第2回事業監理委員会の主なご意見への回答

北陸地方整備局千曲川河川事務所

1. 日 時：令和3年8月5日（木）15：30～16：30

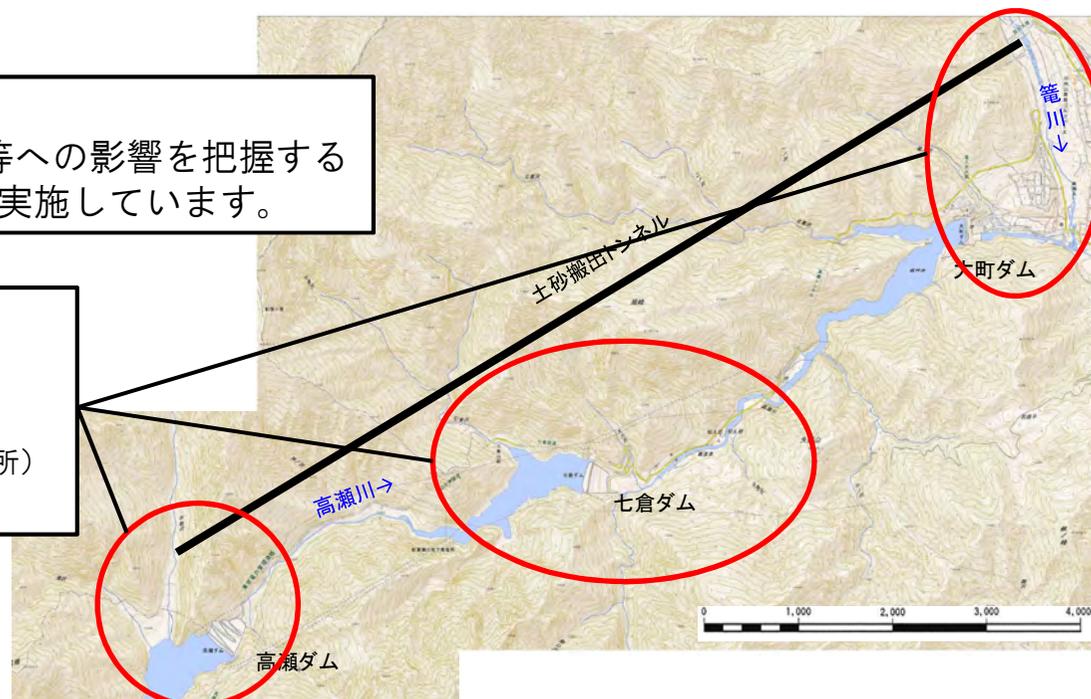
- ・トンネル掘削により沢の水が枯渇する等の影響はないか。水利用の実態や環境の状況を事前に調査・確認して、慎重に掘り進むべきところやすぐ対応すべきポイントを整理したうえで、工事を進めるべきではないか。

⇒掘削径の2倍以上の土被りを確保しており、設計の必要な基準を満足している。

⇒水理水文調査（水質・濁度）や水利用調査から、トンネル工事に伴う様々なリスクについて今後整理することとしており、その内容について、事業監理委員会の中で説明する予定である。また、工事の際は丁寧な施工を心掛ける。

水理水文調査の目的、具体的な調査位置及び内容は以下のとおりとなります。

- ・地下水位観測（2箇所）
- ・沢水流量観測（6箇所）
- ・不動沢・籠川採水・流量調査（16箇所）
- ・水質分析（15箇所）

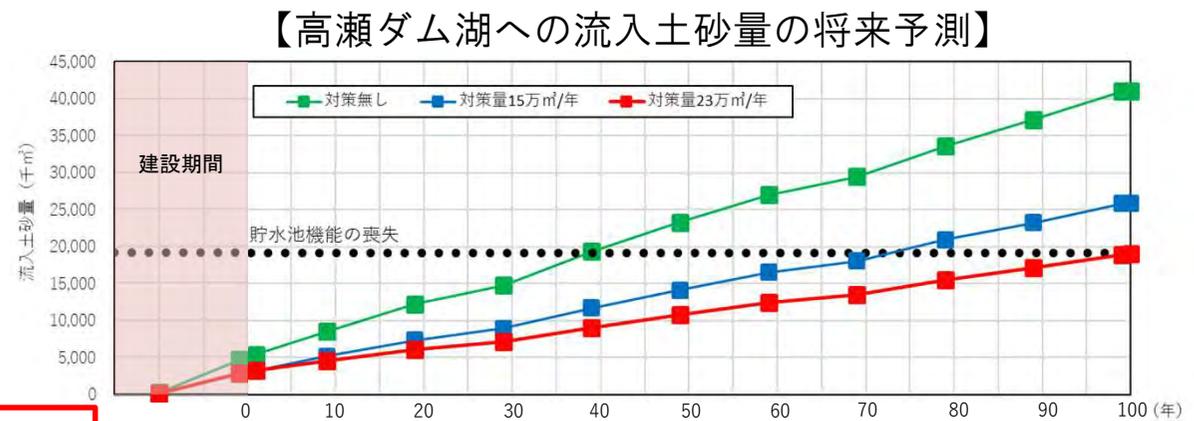
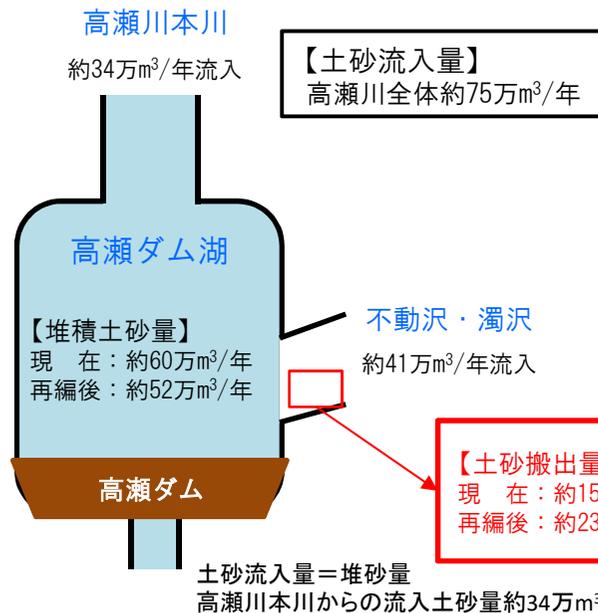
- ・土砂流入は、降雨状況によって変動するのが一般的である。洪水調節容量確保という目的であれば、変動を見込んで掘削量を設定することが重要である。土砂処理計画について、毎年均等と設定しているが、変動を見込まないことについて問題はないのか。施設規模に波及する可能性がある事項であることから事業後に手戻りが生じないよう質問している。

⇒貯水池への土砂流入量はこれまでの実績土量を基に推定している。
 ⇒土砂処理計画の土砂流入量の考え方については、改めて説明する。

- ・高瀬川全体土砂流入量(約75万 m³/年)については、高瀬川本川(約34万m³/年)より、不動沢・濁沢からの土砂流入量(約41万m³/年)が多い。
 - ・不動沢・濁沢での土砂搬出量は、変動の多少に関わらず約23万m³/年とすれば、将来に渡り、貯水池機能の喪失が回避されると予測している。
- 【高瀬ダム湖への流入土砂量の将来予測参照】

〔※1〕18万m³=41万m³-23万m³

高瀬川本川上流部と不動沢・濁沢の粒径加積曲線

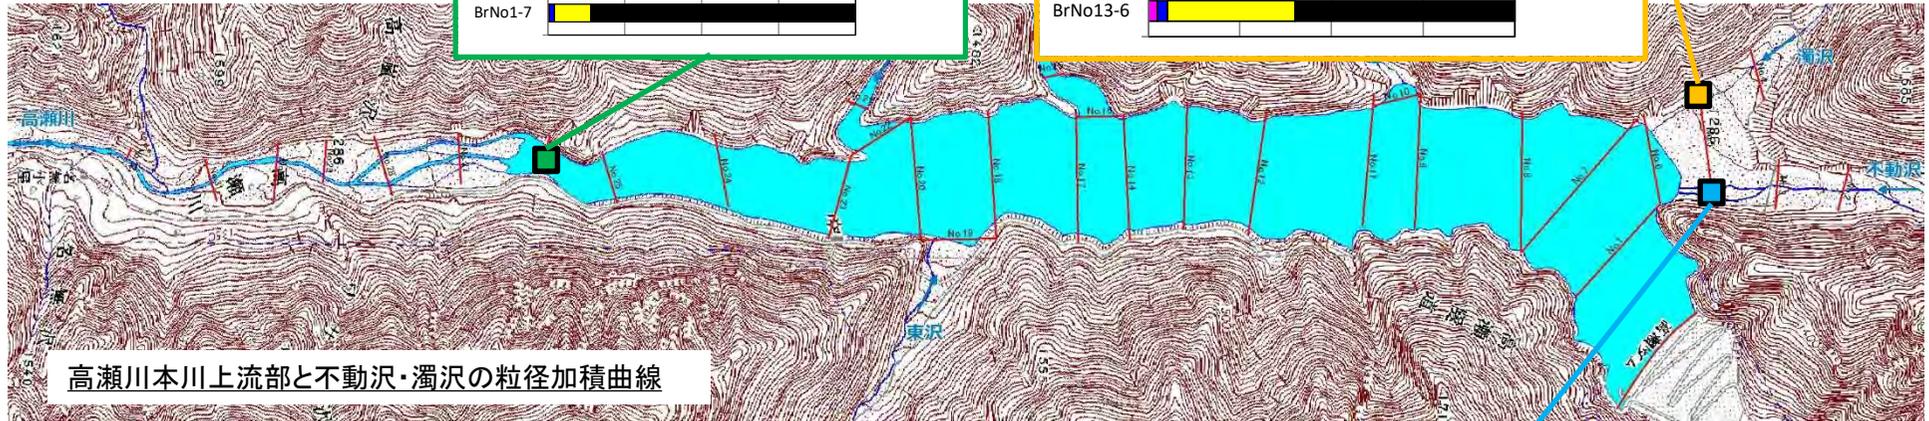
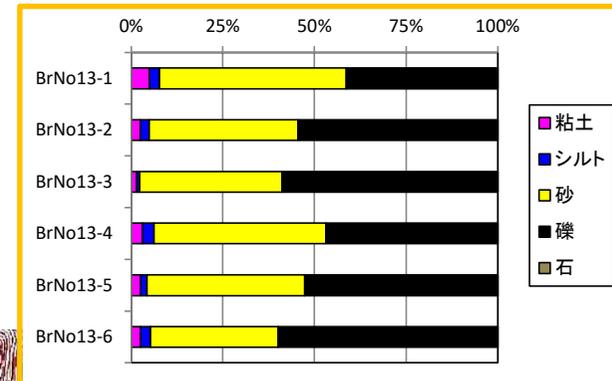
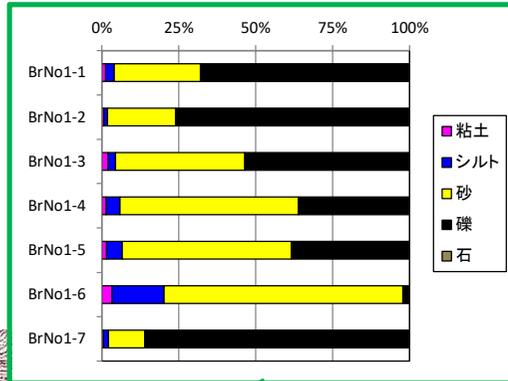
- ・高瀬川本川と不動沢・濁沢から流入する土砂量はどちらが大きいか、また土質は異なるか。
 - ⇒高瀬川本川よりも不動沢・濁沢から流入する土砂量が大きく、治水容量及び発電のための貯水機能の喪失等には影響があると考えている。
 - ⇒本川と不動沢・濁沢とでは流入する土砂の性質が異なる。
 - 本川土砂は粒径が大きく、これに対し、不動沢・濁沢は崩壊地からの細砂のため、径が細かく、ダム湖に押し出されているため。貯水池への影響回避する点で、不動沢、濁沢を最優先に掘削する考えである。

- ボーリング結果からは、いずれの箇所も砂分、礫分が卓越しているが、粒径加積曲線図から不動沢、濁沢と比較し、本川上流の粒度が粗いものとなっている。
